東北電力株式会社

女川原子力発電所発電用原子炉設置変更許可申請書

(2号発電用原子炉施設の変更)

本文及び添付書類の一部補正について

第 7.1.1-4 図 「高圧・低圧注水機能喪失」 の対応手順の概要

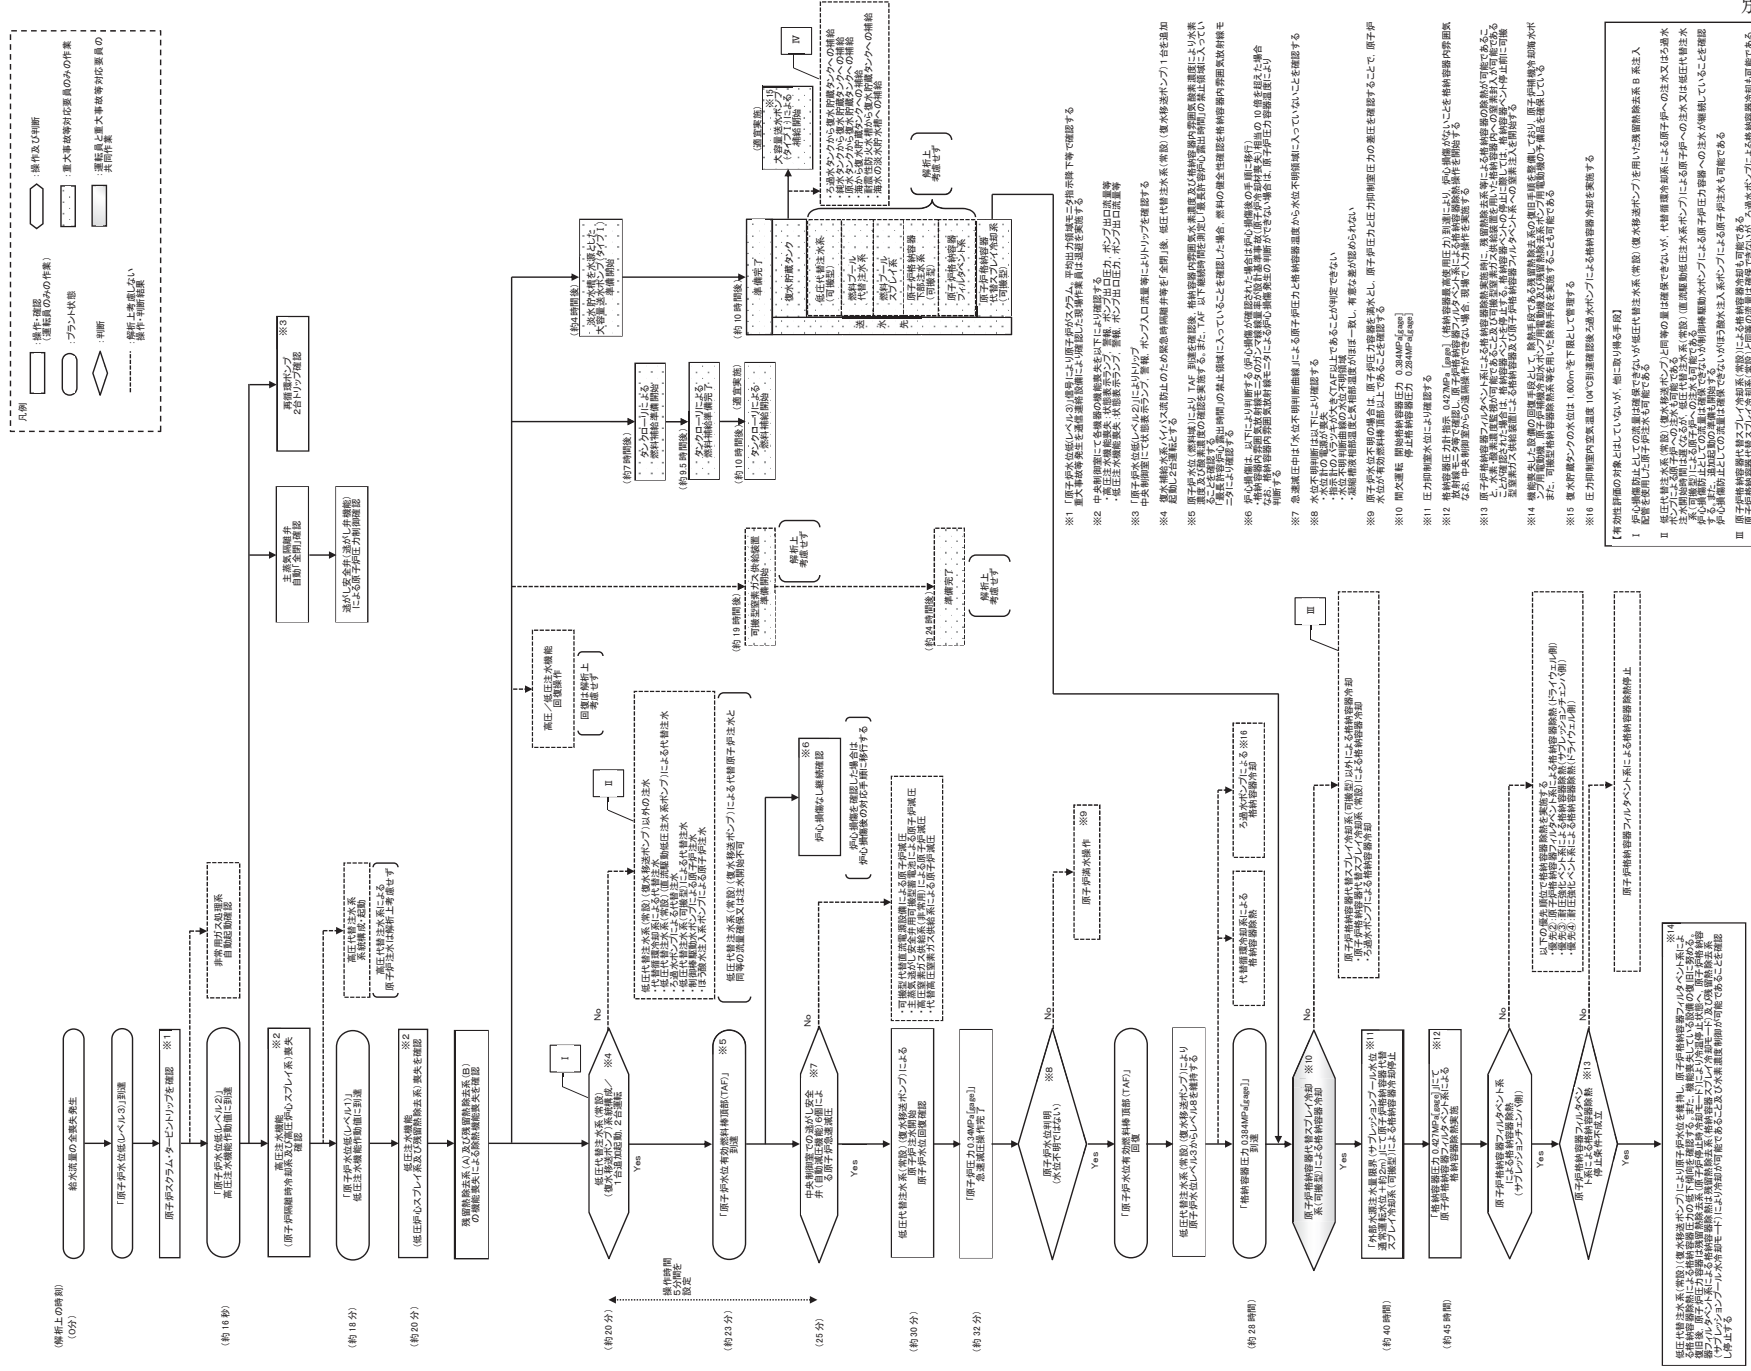
頁	行	補正前	補正後
10-7-1-4	下12～下11	「7.1.3.2 全交流動力電源喪失(外部電源喪失+DG失敗)+高圧注水失敗」	「7.1.3.2 全交流動力電源喪失(TBU)」
10-7-1-29	上7	電源車_	電源車_(緊急時対策所用)
10-7-1-29	下9	電源車_	電源車_(緊急時対策所用)
10-7-1-41		第7.1.1-4図 「高圧・低圧注水機能喪失」の対応手順の概要	別紙10-7-1-1に変更する。
10-7-1-42		第7.1.1-5図 「高圧・低圧注水機能喪失」の作業と所要時間	別紙10-7-1-2に変更する。
10-7-1-55	上8～上9	「7.1.3.3 全交流動力電源喪失(外部電源喪失+DG失敗)+直流電源喪失」	「7.1.3.3 全交流動力電源喪失(TBD)」
10-7-1-73	下6	電源車_	電源車_(緊急時対策所用)
10-7-1-74	上4	電源車_	電源車_(緊急時対策所用)
10-7-1-98	上2	7.1.3.1 全交流動力電源喪失(外部電源喪失+DG失敗)+HPCS失敗	7.1.3.1 全交流動力電源喪失(長期TB)
10-7-1-98	上5～上6	「全交流動力電源喪失(外部電源喪失+DG失敗)+HPCS失敗」	「全交流動力電源喪失(長期TB)」
10-7-1-98	上12～上13	「全交流動力電源喪失(外部電源喪失+DG失敗)+HPCS失敗」	「全交流動力電源喪失(長期TB)」

第 7.1.6-4 図 「LOCA時注水機能喪失」の対応手順の概要

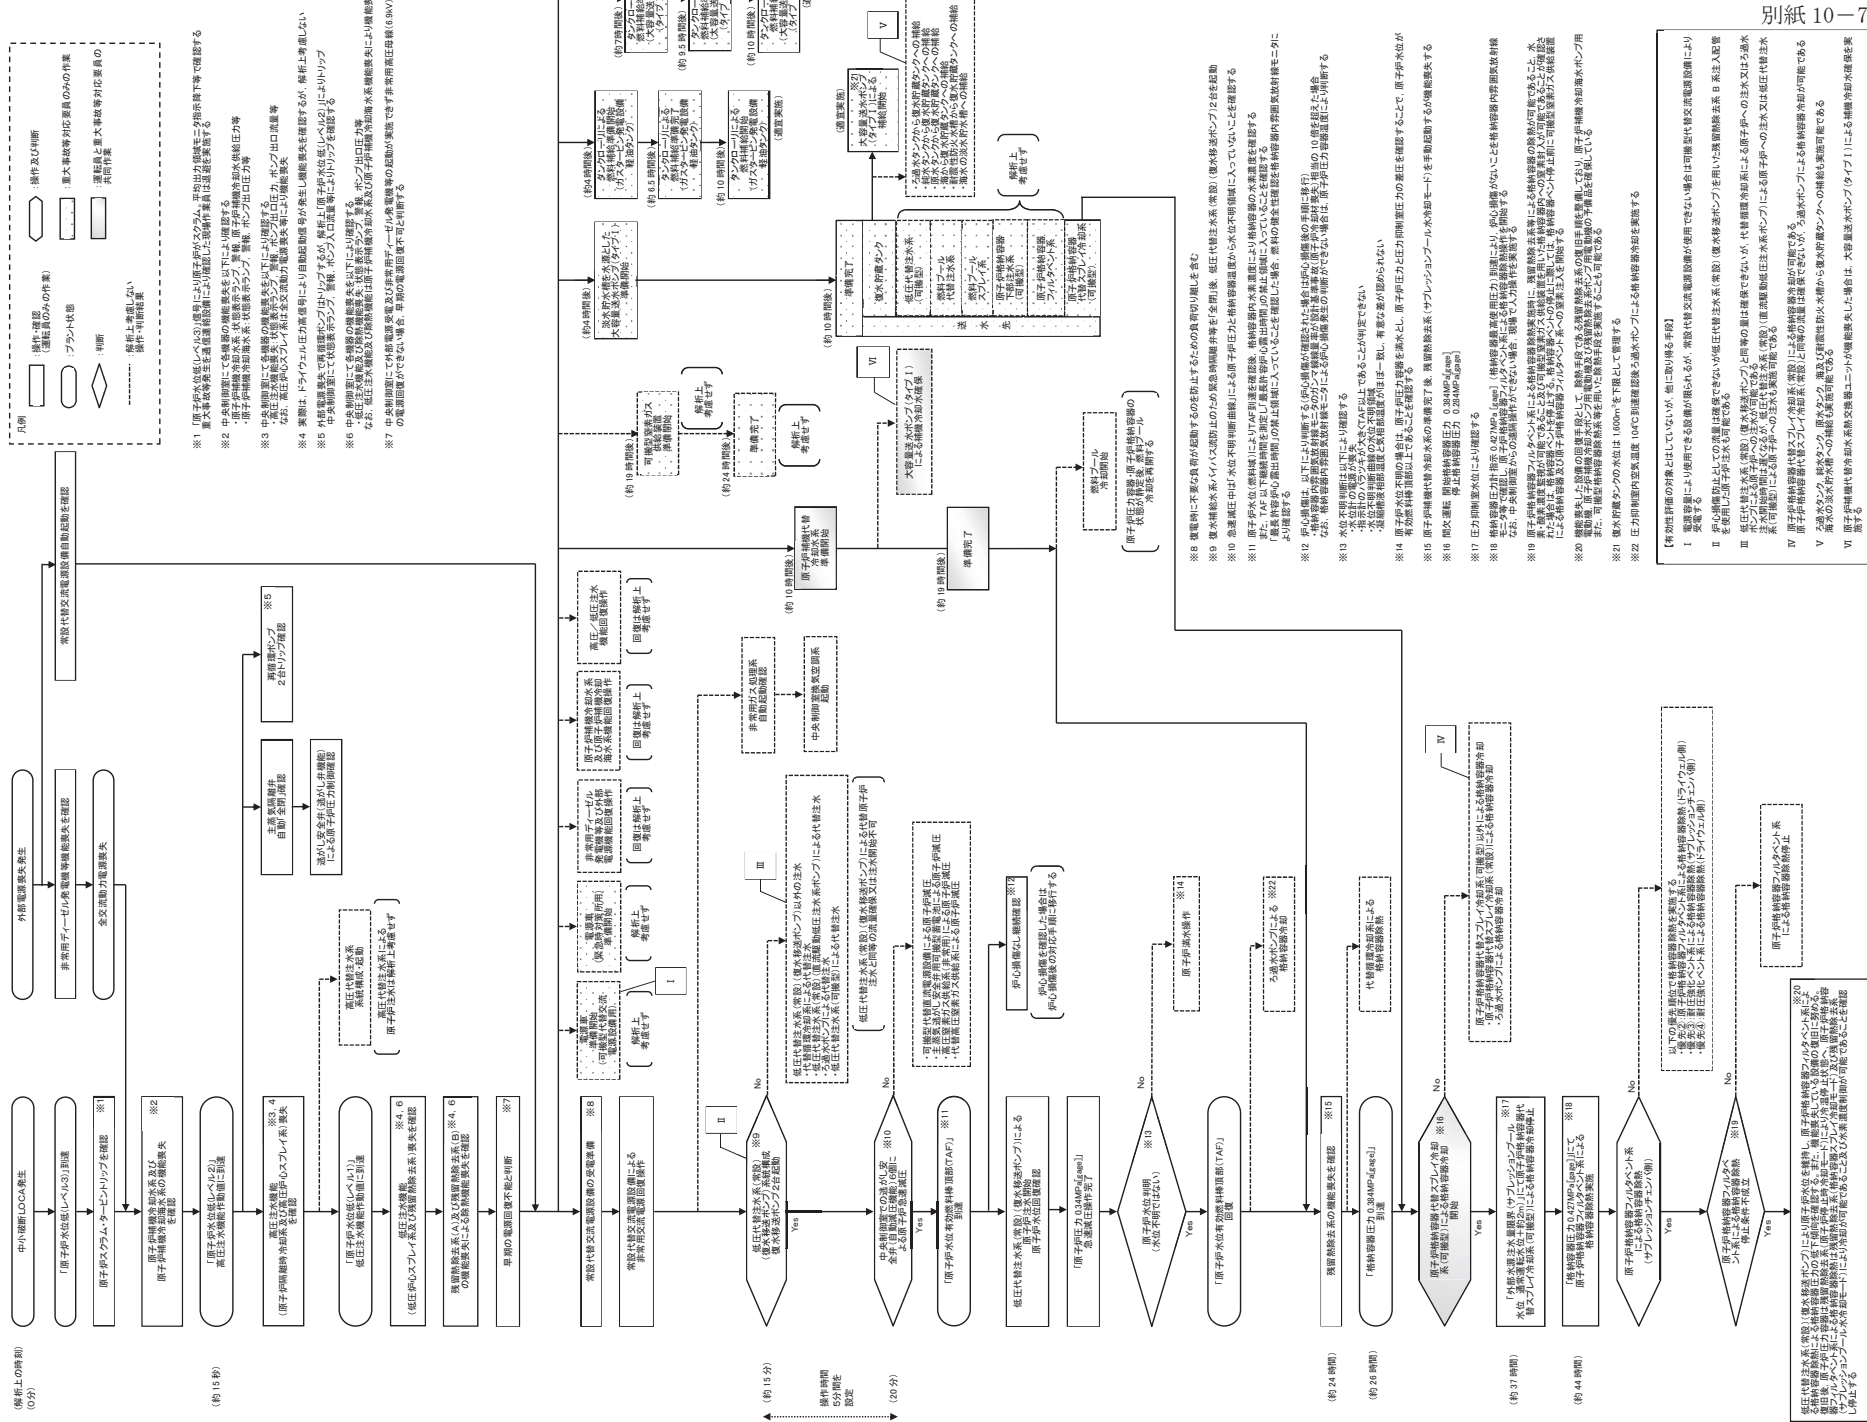
頁	行	補正前	補正後
10-7-1-447	上7	電源車_	電源車_ (緊急時対策所用)
10-7-1-449		第7.1.6-1表 「LOCA時注水機能喪失」の重大事故等対策について (1/2)	別紙10-7-1-25に変更する。
10-7-1-450		第7.1.6-1表 「LOCA時注水機能喪失」の重大事故等対策について (2/2)	別紙10-7-1-26に変更する。
10-7-1-458		第7.1.6-4図 「LOCA時注水機能喪失」の対応手順の概要	別紙10-7-1-27に変更する。
10-7-1-459		第7.1.6-5図 「LOCA時注水機能喪失」の作業と所要時間	別紙10-7-1-28に変更する。
10-7-1-492	下7～下5	<u>事象発生から30分後に操作を開始した場合でも、炉心損傷を回避することが可能であり、10分以上の時間余裕がある。</u>	<u>原子炉隔離時冷却系の原子炉注水により、炉心はおおむね冠水維持されることから、</u> 時間余裕がある。
10-7-1-494	上7	7日間の注水継続実施が可能である。	7日間の_継続実施が可能である。
10-7-1-494	下2	電源車_	電源車_ (緊急時対策所用)
10-7-1-495	上8	電源車_	電源車_ (緊急時対策所用)
10-7-1-508		第7.1.7-5図 「格納容器バイパス (インターフェイスシステムLOCA)」の対応手順の概要	別紙10-7-1-29に変更する。

第 7.2.1.3-4 図 格納容器破損モード「雰囲気圧力・温度による静的負荷（格納容器過圧・過温破損）」時の対応手順の概要
(代替循環冷却系を使用できない場合) (1/2)

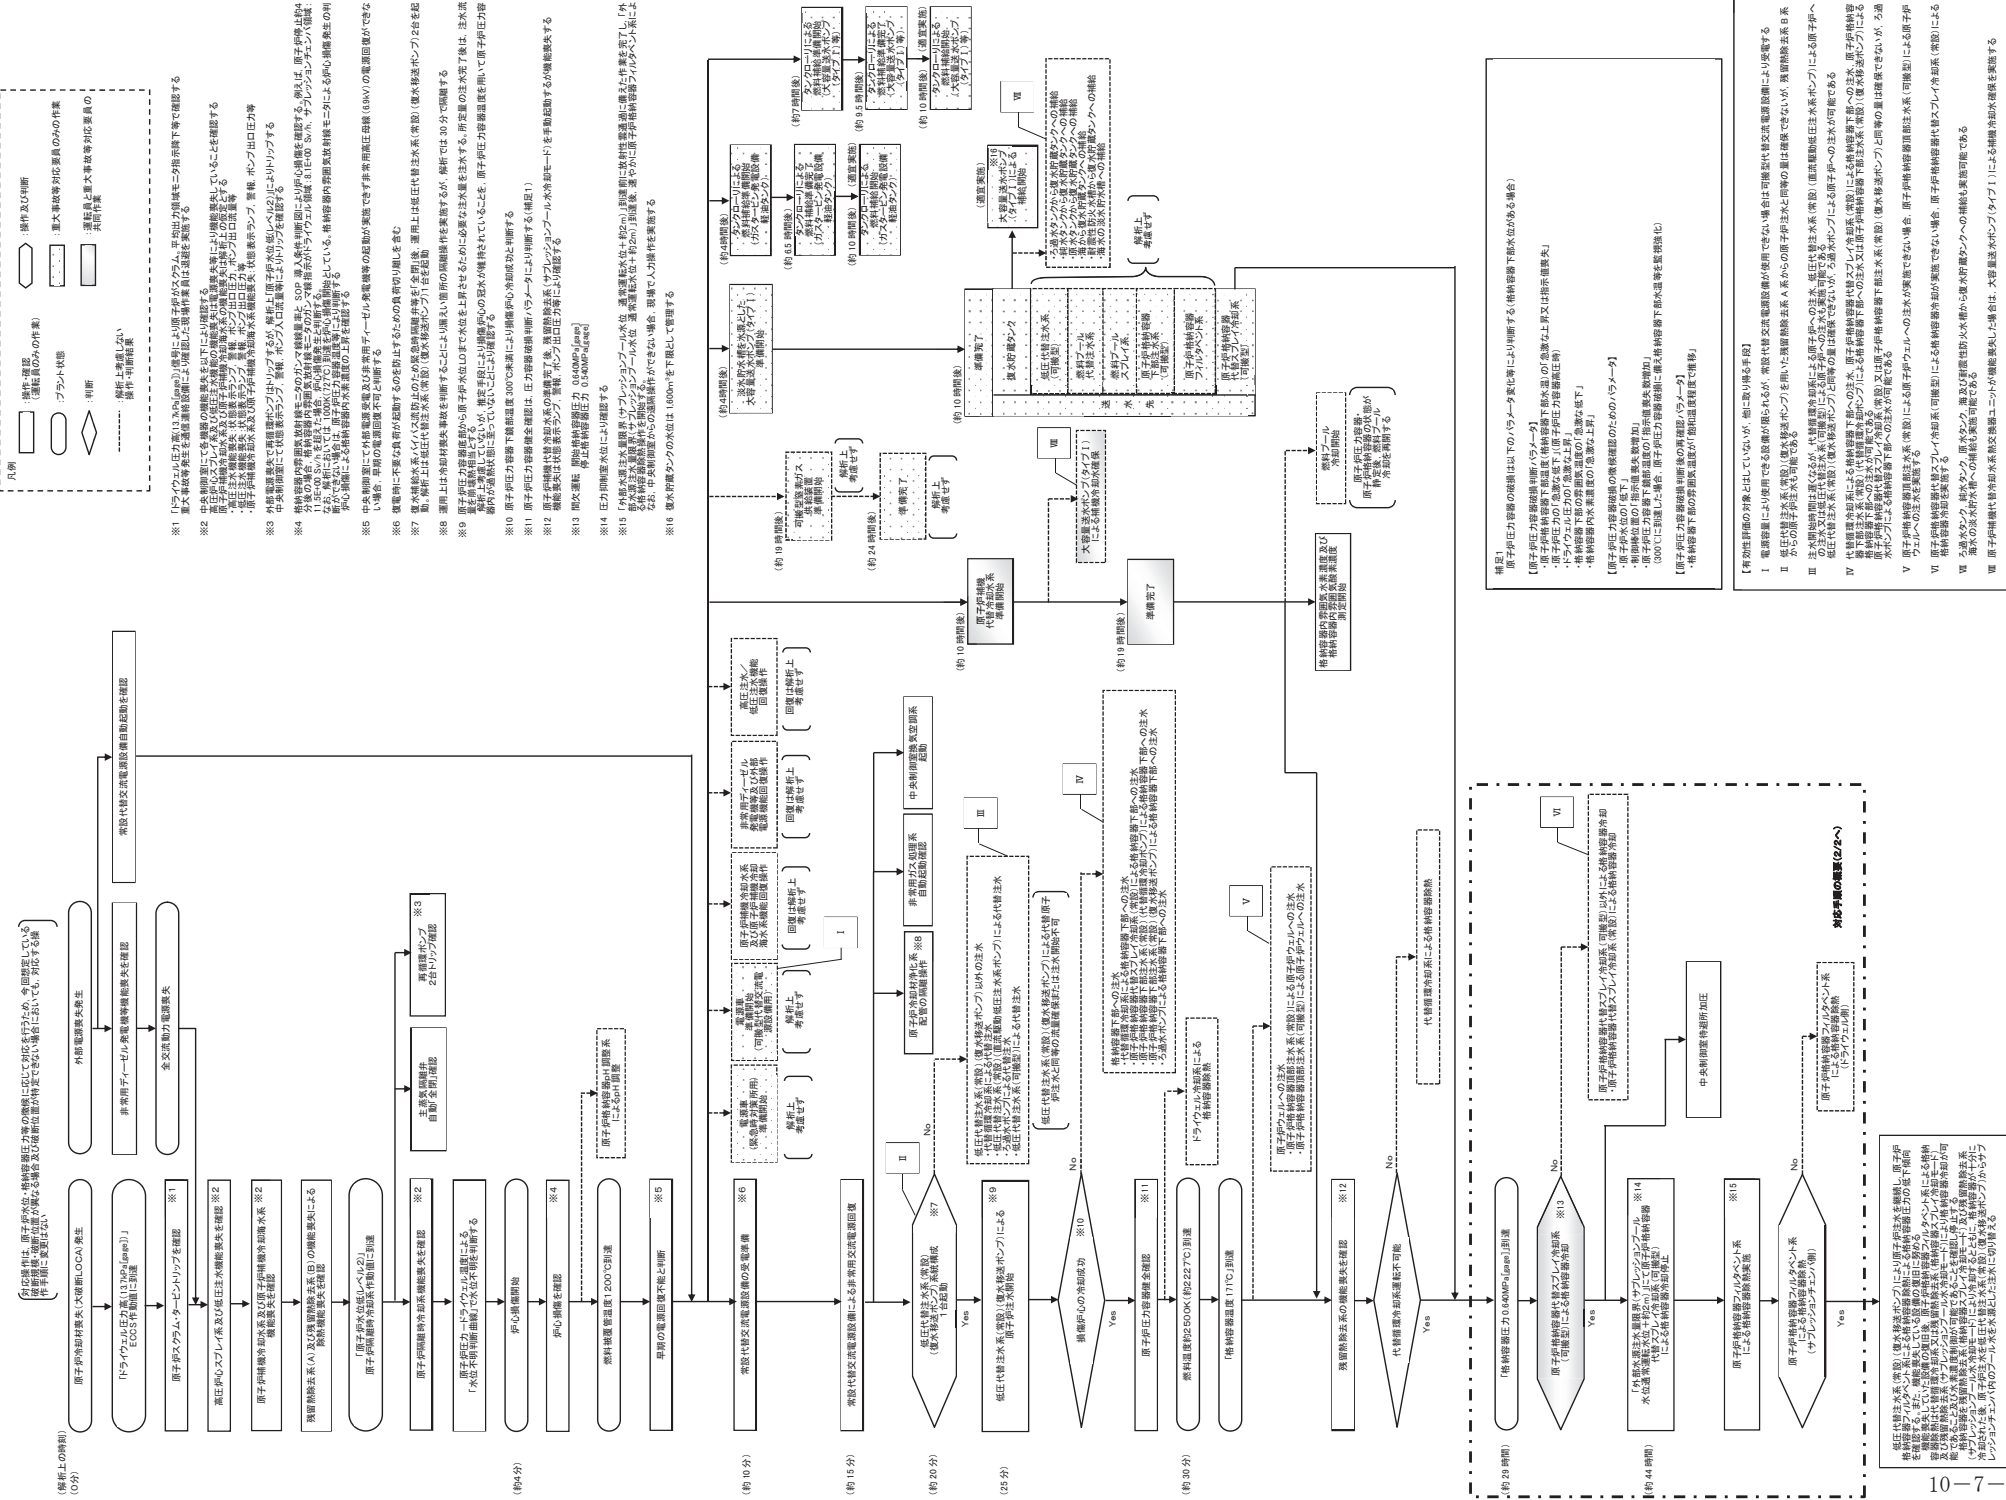
頁	行	補正前	補正後
10-7-2-79		第7.2.1.3-4図 格納容器破損モード「雰囲気圧力・温度による静的負荷（格納容器過圧・過温破損）」時の対応手順の概要（代替循環冷却系を使用できない場合）（1/2）	別紙10-7-2-4に変更する。
10-7-2-81		第7.2.1.3-5図 格納容器破損モード「雰囲気圧力・温度による静的負荷（格納容器過圧・過温破損）」時の作業と所要時間（代替循環冷却系を使用できない場合）	別紙10-7-2-5に変更する。
10-7-2-102	上6	<u>あたり</u>	<u>当たり</u>
10-7-2-120	上8	電源車_	電源車_（緊急時対策所用）
10-7-2-120	下9	電源車_	電源車_（緊急時対策所用）
10-7-2-122		第7.2.2-1表 「高圧溶融物放出／格納容器雰囲気直接加熱」の重大事故等対策について（1/3）	別紙10-7-2-6に変更する。
10-7-2-124		第7.2.2-1表 「高圧溶融物放出／格納容器雰囲気直接加熱」の重大事故等対策について（3/3）	別紙10-7-2-7に変更する。
10-7-2-132		第7.2.2-5図 格納容器破損モード「高圧溶融物放出／格納容器雰囲気直接加熱」時の対応手順の概要	別紙10-7-2-8に変更する。
10-7-2-133		第7.2.2-6図 格納容器破損モード「高圧溶融物放出／格納容器雰囲気直接加熱」時の作業と所要時間	別紙10-7-2-9に変更する。

第 7.4.1-3 図 「崩壊熱除去機能喪失」の対応手順の概要
 10-7-4-2

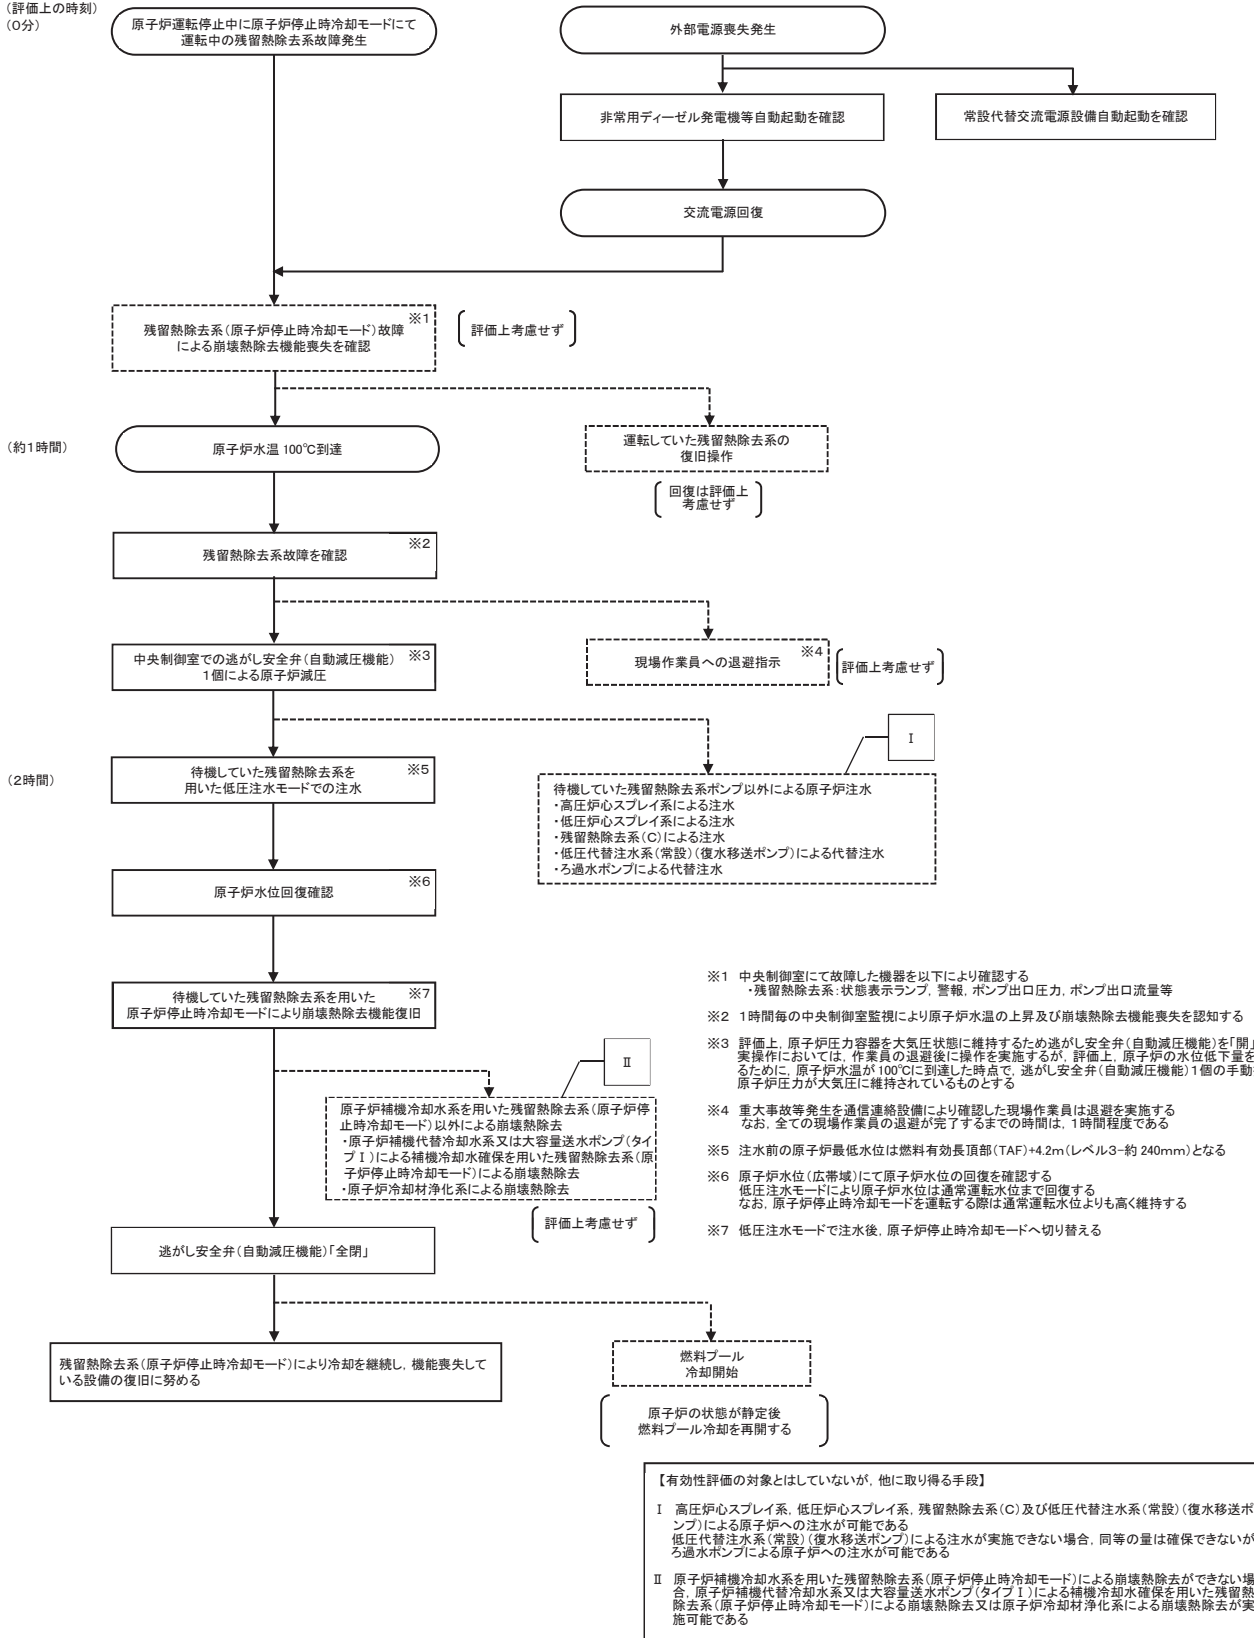
頁	行	補正前	補正後
10-7-4-17	上 8	電源車_	電源車_ (緊急時対策所用)
10-7-4-17	下 8	電源車_	電源車_ (緊急時対策所用)
10-7-4-23		第7.4.1-3図 「崩壊熱除去機能喪失」の対応手順の概要	別紙10-7-4-1に変更する。
10-7-4-44	上 1	電源車_	電源車_ (緊急時対策所用)
10-7-4-44	上 9	電源車_	電源車_ (緊急時対策所用)
10-7-4-50		第7.4.2-3図 「全交流動力電源喪失」の対応手順の概要	別紙10-7-4-2に変更する。
10-7-4-51		第7.4.2-4図 「全交流動力電源喪失」の作業と所要時間	別紙10-7-4-3に変更する。
10-7-4-59	上 5～上 6	<u>事象発生から安定状態に至る時間</u> に対して、	<u>炉心冠水が維持できるまで約2.2時間であるの</u> に対して、
10-7-4-64	上 3～上 4	事象発生20分後に認知が可能である。	事象発生20分後に認知が可能であり、 <u>事象発生30分後に原子炉注水が可能となる。</u>
10-7-4-67	下 2	電源車_	電源車_ (緊急時対策所用)
10-7-4-68	上 8	電源車_	電源車_ (緊急時対策所用)
10-7-4-74		第7.4.3-3図 「原子炉冷却材の流出」の対応手順の概要	別紙10-7-4-4に変更する。
